# Verifica di conformità legislativa

## INDEL B SPA - STABILIMENTO PRINCIPALE

INDEL B SPA - STABILIMENTO PRINCIPALE - Verifica di conformità legislativa

13-11-2019

Figura 1: altezza massima della catasta in un deposito di palette e contenitori.

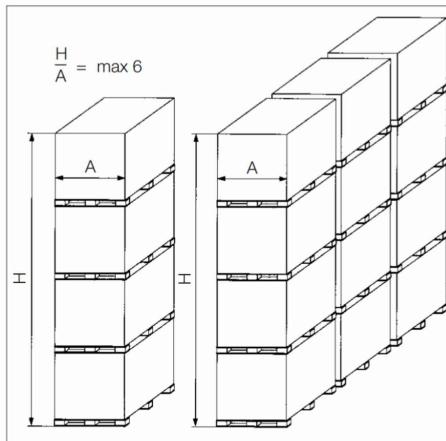
Gli elementi urtabili dai carelli elevatori o altri mezzi sono segnalati con bande gialle/nere?	No	- da completare nello stabilimento principale
I materiali stoccati sono correttamente imballati?	Si	
Bacini di raccolta per raccogliere eventuali liquidi che fuoriescono?	Si	
Segnalazione aggiuntiva n. 1	No	Ceste e cassoni impilati: verificare se rispettato rapporto 'base per altezza' e predisporre avviso su numero massimo di colli impilabili
